ディビダーク工法を施工して ——現行 PC 指針の改正を必要とする点について——

筆者達は本誌2号に報告したように嵐山橋の工事を行ったが、施工にあたっては昭和30年土木学会制定プレストレストコンクリート設計施工指針および鋼棒使用PC設計施工指針(昭和33年6月、日本材料試験協会発行)により工事の監督を行った。ところが指針はある部分はASTMに基礎をおいたり、またある部分ではDINによっているために実際筆者達が工事を監督する場合、思わぬところで予期しない矛盾に出会った。今後この種の工事においてかかる混乱をさけるために鋼棒使用PC指針をできるかぎり矛盾の少ないものにしたい。

図-1

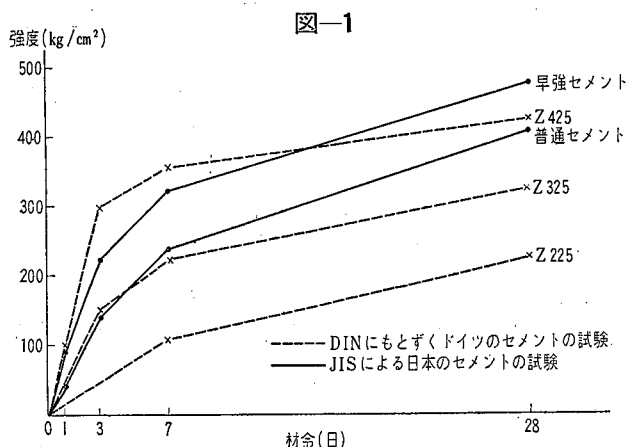
〔改正の必要な点〕 セメントは原則として普通セメントを使用し、また混和剤についての規定を設けること。

〔理由〕 ディビダーク工法の設計の場合、設計上の種々の常数や仮定は DIN または D&W 社がドイツ国鉄の認可を受けた方法に従うことが多い。ところが DIN の規則はドイツのセメントに対し実験研究の結果出されているもので、日本のセメントを使用する場合はこれらの常数等を全部変えねばならない。例えばセメントの時間-強度曲線は図-1のごとくであり、ドイツの場合 Z 225 以上を早強セメントといっているが、これは日本の普通セメントに近いことがわかる。ゆえに日本で早強セメン

図-2

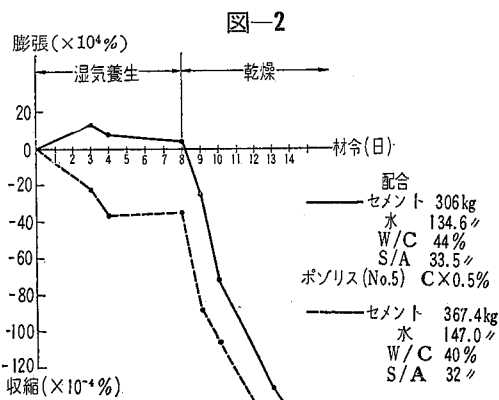
トを使用するとき、ポステン時期を決定する DIN の式 $w/1.15 \times w_{28} = 0.75$ における常数はこのまま使用できない。この値をいかにするかは日本の研究が発表されていないからいえない。それならば材料自体をなるべくドイツのセメントに近いものを使用せねばならぬ。すなわちセメントに関して特に α_{number} を考慮せぬかぎり普通セメントを使用するよう規定すべきである。またドイツでは乾燥収縮に対しこれと見合う体積膨張を与えるようなセメント混和剤を使用する(例: プラスセメント; これはコンクリートのウォーカビリティーもよくする)。日本でも体積膨張させぬまでも、せめてコンクリートの収縮を減少せしめるような混和剤を使用する方向に向うべきだろう。ゆえに混和剤についての規定を入れるべきである。嵐山橋の場合はボゾリス No 8 を使用した。実験の結果も収縮に対してよい影響を示している。ただしこの案はコンクリートの初期強度をある程度落とすので、工期を短くしようとする要求とは矛盾する。実験の結果は図-2 に示してある。

図-3

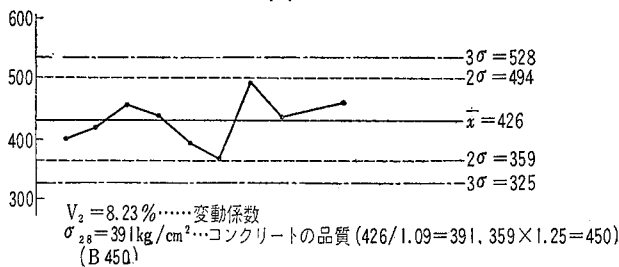
〔改正の必要な点〕 指針の σ_{28} の最低値をより低くし、立方体供試体と円柱供試体との強度関係および、おのこの場合の品位の表わし方の違いを明確にすることが必要である。

さて σ_{28} の最低値であるが 67/100 の品質をもつ鋼棒を用い、第一種荷重で設計する場合一般に $\sigma_{28}=240 \text{ kg/cm}^2$ で十分である。それ以上は工期を早くする目的以外何の意味もない。いうまでもなく必要最小限のセメントを使用したコンクリートが最良のコンクリートである。 σ_{28} の最低値が高く規定されていることは日本のプレストレスト コンクリートに非常に多くのセメントを使用する傾向に拍車をかけていることになる。後述するポステン時のコンクリート強度を下げることに関連して、この規定は 240 kg/cm^2 に改正されるべきだと思う。参考までにドイツでは $B300 \sim 600$ のコンクリートを使用する。図-3 に嵐山橋の例を示す。

図-4

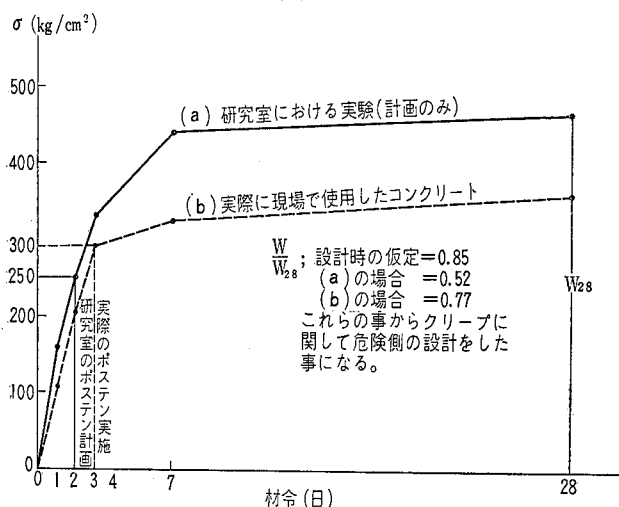
〔改正の必要な点〕 250 kg/cm^2 以上の規定は不要である。

〔理由〕 クリープを考慮して、当然、強度別 (σ_{28})、セメント別 (Z_{number}) の規定を行わねばならない。実例を上げると $B300$ のコンクリートの場合、 $w=1.15 \times 0.75 w_{28} = 260 \text{ kg/cm}^2$ で、これを円柱供試体強度に直すと 210 kg/cm^2 となる。もし指針規定を守るならば $B300$ (1/50 の確率で 1 個の Data が下まわりうる場合の σ_{28} で 240 kg/cm^2 くらいの品質に当る) のコンクリートを使用することができなくなる。しかしこれは現在の 250 kg/cm^2 を 210 kg/cm^2 に下げるということではない。もし単にある値で指示するようなことをすると、施工者はこの値を非常に短期間で出すように計画する。例えば嵐山橋では緊張に必要な強度を 2 日を出すように計画し、コンク

リートの配合設計をしたので配合は σ_2 強度でしばられ決定され、そのため w_{28} が必要以上に大きな値となった (B640 くらい)。このため $w/1.15 \times w_{28} = 0.75$ (DIN の規定 w : 緊張時強度, w_{28} : 28 日強度, とともに立方体供試体強度) が全く無視された (図-4 参照)。しかしこれはあやまりで DIN の示すごとく、配合はあくまで σ_{28} で決定され、緊張時の強度は逆にこれから計算され、この強度が得られるまで緊張を待つように計画をしなければならぬ。また指針もそうさせるように規定されねばならない。

図-5 (a)

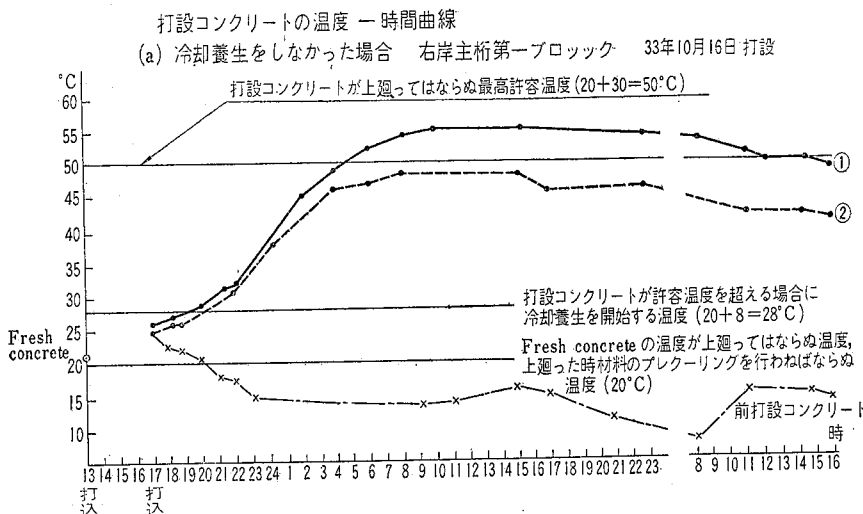
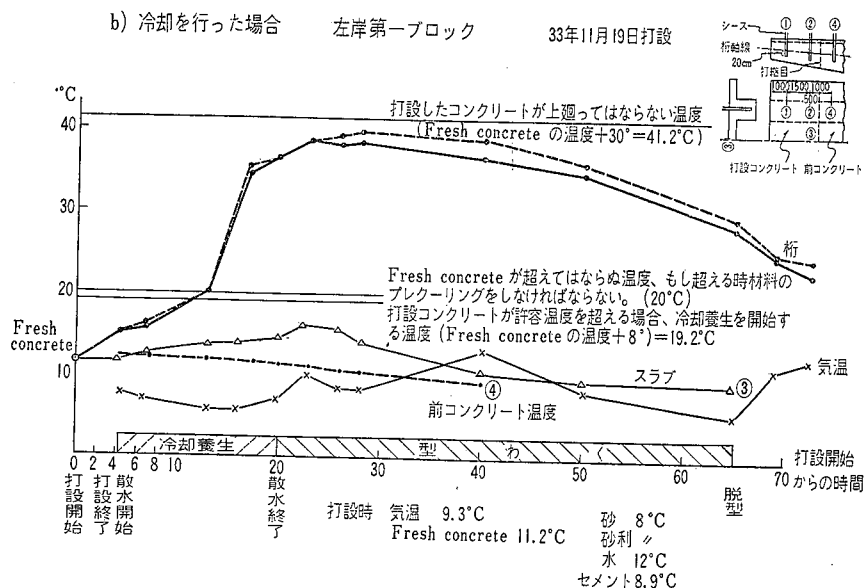
〔改正を要する点〕 打ち込まれたコンクリートの温度の調節について、もっと合理的で厳格な規定を必要とする。

構造物に 図-5 (b)のごとくシースを入れておき、コンクリート打設後、水を満たして温度計で測定する。

温度は fresh concrete の温度を規準にとる（決して気温との差、あるいは単に温度そのものの高低について考えるのではない）。ここで fresh concrete の温度は 20°C 以上、打設コンクリートの温度は fresh concrete の温度 +30° 以上高くなってはいけぬ。fresh concrete の温度が 20°C 以上になるときは材料のプレクーリングを行い、打設コンクリートの温度が fresh concrete の温度 +30° 以上になるときは、fresh concrete +8° になったときに冷却を開始する。

監督や指針で注意すべきは、温度の高すぎる場合であって、低すぎる場合はコンクリートの強度を上げるために施工者は黙っていても保温の処置を講ずるのが普通である 図-5 (a)(b) 参照。

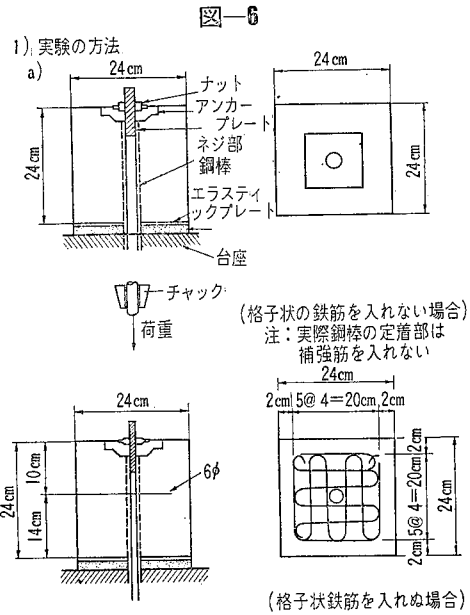
〔改正を要する点〕 定着部付近の材軸と直角方向の引張力に対しては原則として配筋しない。この引張力が許容引張力を越えぬよう、鋼棒間隔、縁端距離を規定する。

〔理由〕 ここで注意せねばならないのは、日本製のディビダーク工法用アンカー プレートの剛性 ($E \times J$) が小さいため (形は同じであるから J は等しいが E が小さい) と日本のセメントがドイツのセメントより引張強度が小さいため、上の規定にドイツの規定をそのまま持ってきてはいけないことである。嵐山橋はドイツの規定に従ってやったが、われわれは実験の結果、ドイツの規定どおり行くと ($B 300$ の場合、最小鋼棒間隔 17.5 cm, 同縁端距離 12 cm) 67/100 の鋼棒を使うときポステン時にひびわれの出る可能性がはなはだ大きいこと、また 80/105 鋼棒を使うときは、必ずひびわれが入るに違いないことが明白となった (表-2, 図-6 参照)。

鋼棒間隔、縁端距離については日本独自の規定を作っ

て律すべきで、暫定的にドイツの規定に従うときは必ず補強筋を入れるべきである。
